**ГОСТ
24473—80****ИНСТРУМЕНТ РАЗМЕТОЧНЫЙ. ЧЕРТИЛКИ****Типы и основные размеры**

Marking instrument. Marking tools.
Types and main dimensions

Изменение № 1 ГОСТ 24473—80 Инструмент разметочный. Чертилки. Типы и основные размеры

Черт. 4

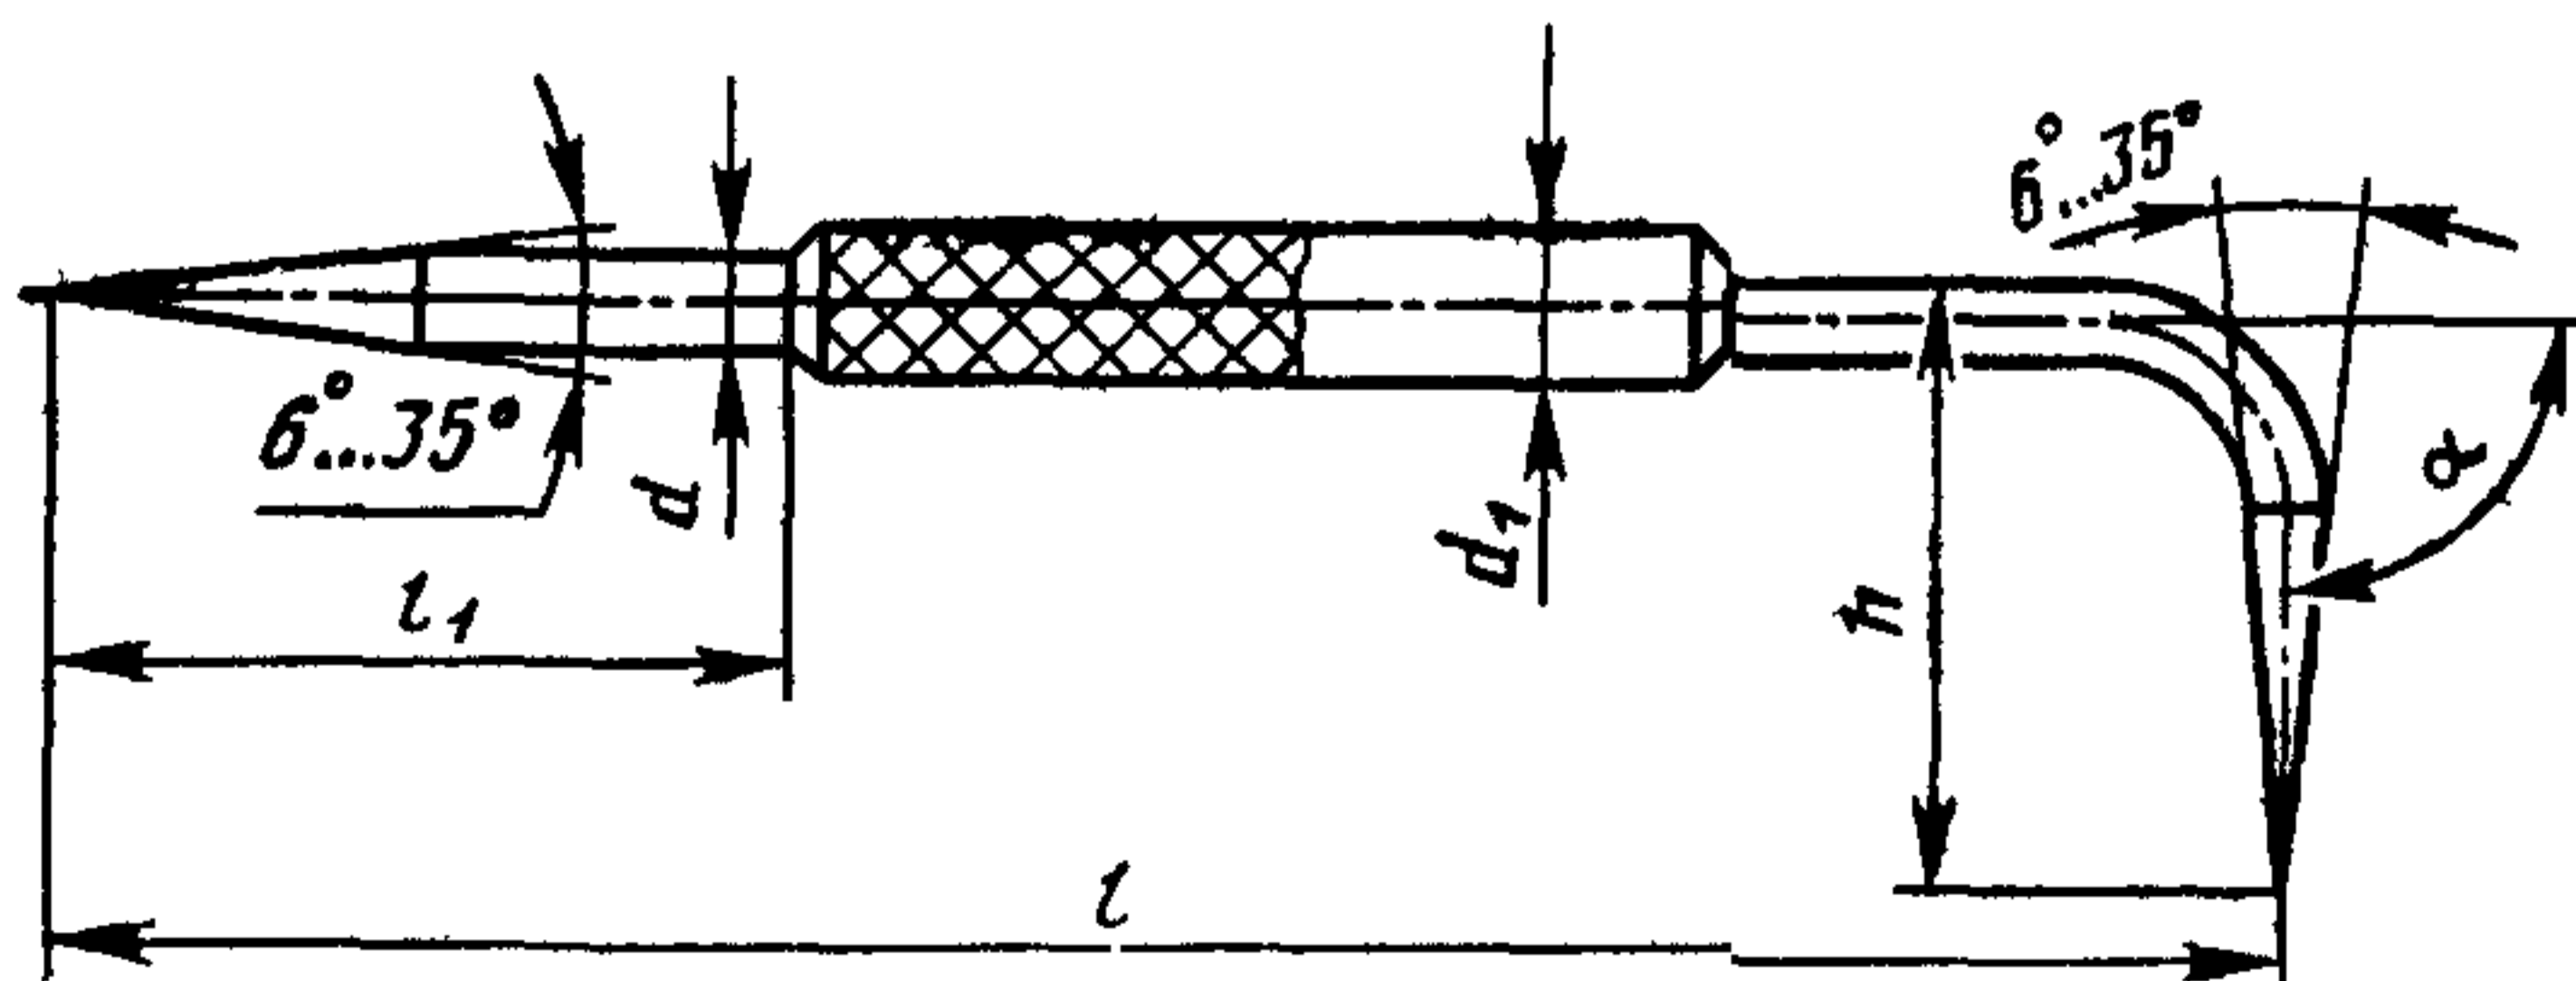
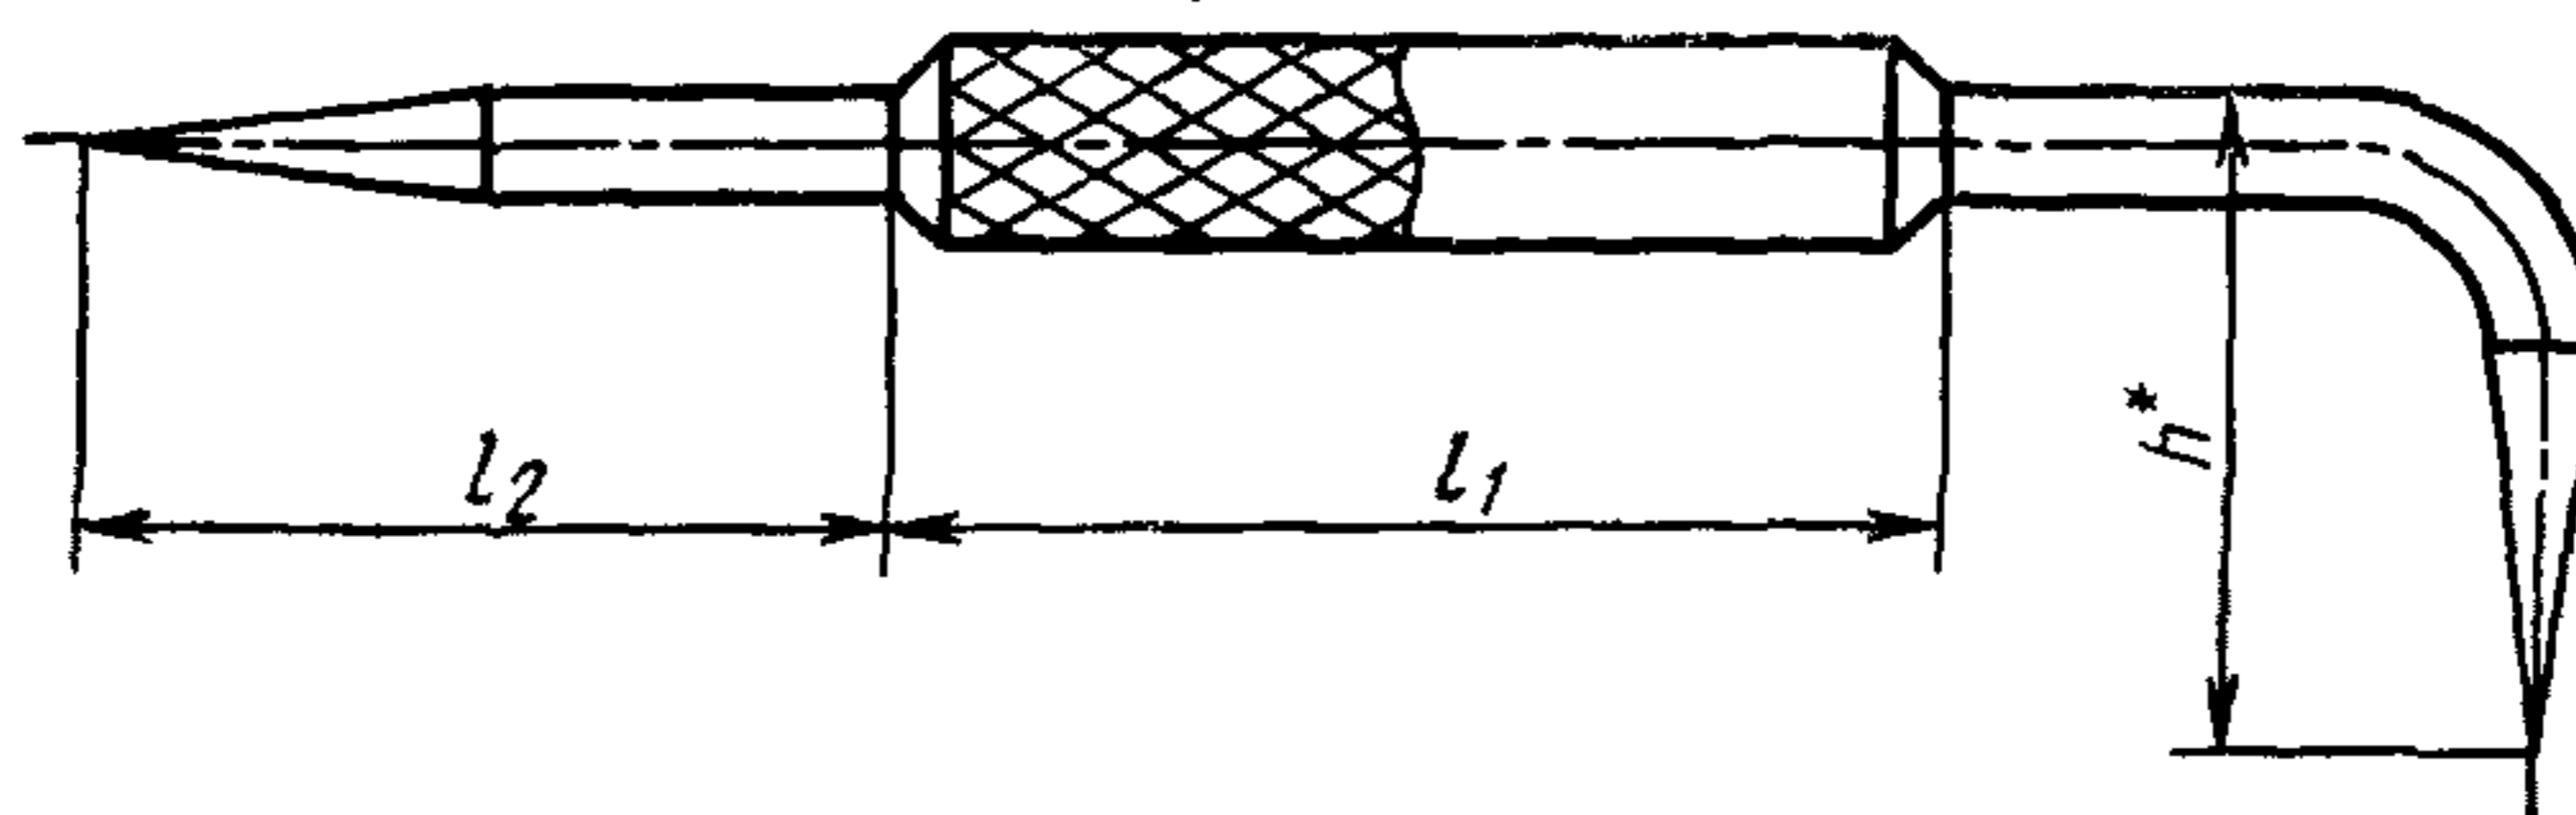
чертеж 4. Заменить размер: h на h^* ;

чертеж дополнить сноской: «* Размер для справок»;

чертеж дополнить размером l_1 , как показано на чертеже; заменить обозначение: l_1 на l_2 .

таблица 4. Графа d . Заменить слова: «не более» на «пред. откл. $\pm \frac{IT17}{2}$ »

графа l . Заменить слова и размер: «пред. откл. $\pm \frac{IT17}{2}$ » на «пред. откл. $\pm IT17$ », 150 на 160;

графа l_1 . Исключить слова: «пред. откл. $\pm \frac{IT17}{2}$ »; заменить обозначение l_1 на l_2 ;

графа h^* . Исключить слова: «не более»;

таблицу дополнить графой — l_1 :

l_2	l_1
60	80
75	90
100	100
